道路構造の確認

福山市 企画財政局 福山駅周辺再生推進部 福山駅周辺再生推進課

道路構造検討

1) 先行整備案②（たたき台）におけるバスターミナル形状検討

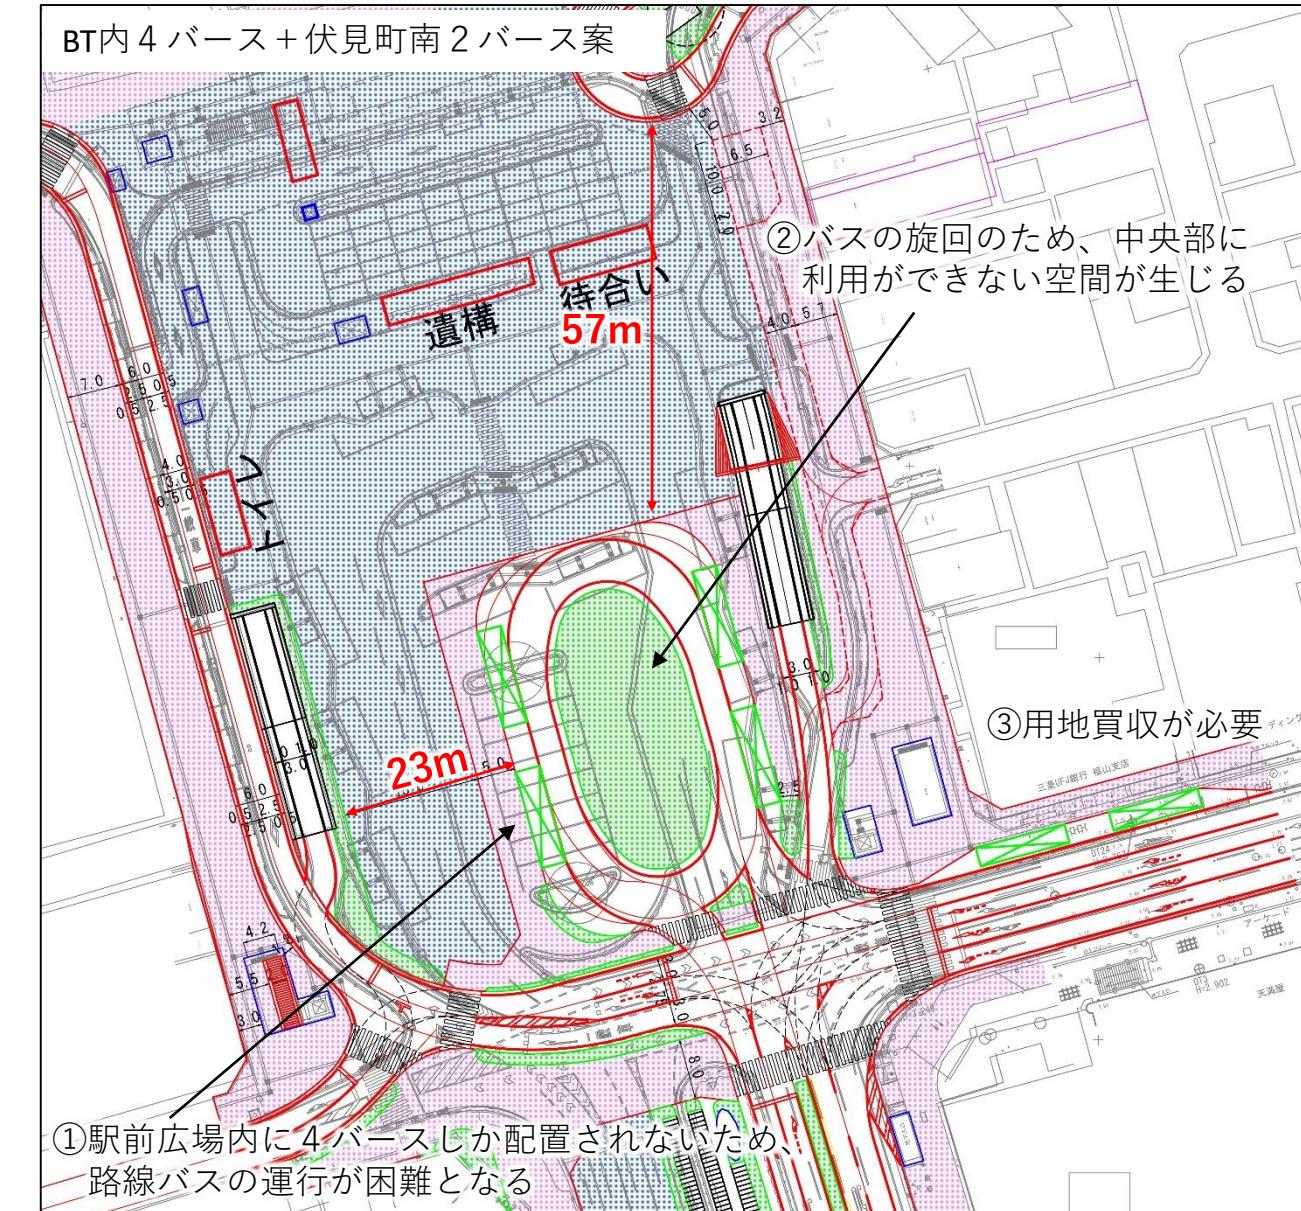
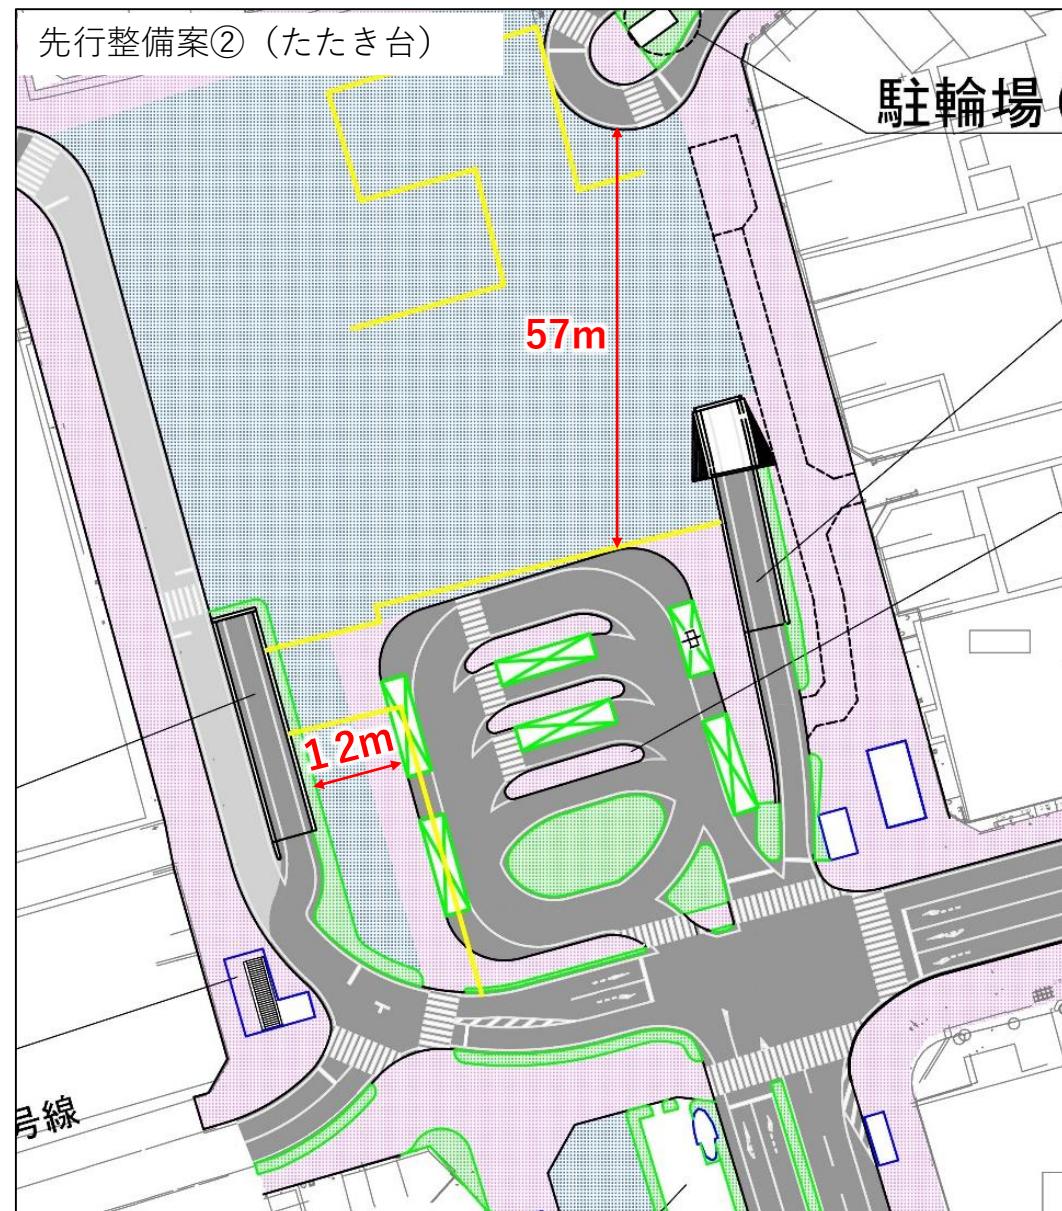
【出された意見①】

バスターミナルを東側に寄せ、西側に広場空間を確保してはどうか？

その場合、バスターミナル内のバース数を4バースとし、伏見町南側の道路に2バースを配置してみてはどうか？

路線バスの運行	中央部の緑地	広場面積	用地買収の有無
先行整備案②（たたき台）	○	230 m ²	5,600 m ²	なし
BT内 4 バース + 伏見町南 2 バース案	×	530 m ²	5,900 m ²	あり

先行整備案②（たたき台）に示すバスターミナルの形状が適切である。
